CAAC 适 航 指 令

编号: CAD2016-MULT-03

一. 标题: 更换化学氧气发生器

图1 生产日期的位置(MM-YY)

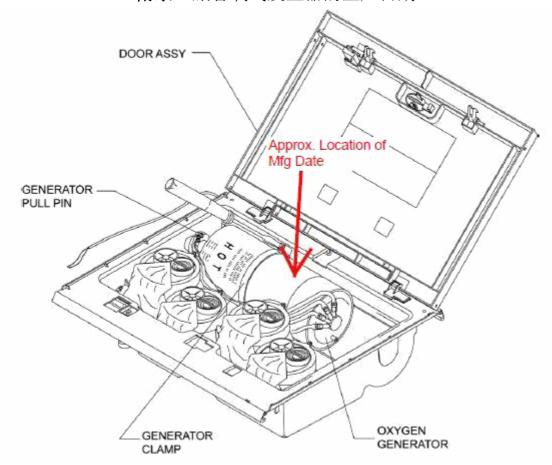
(1)自2014年12月24日起,30天之内,按照空客(AOT)A35L007-14的说明,识别出本指令表1所列件号的每个氧气发生器的生产日期(见本指令附录1)。

附录1 旅客氧气发生器的生产日期
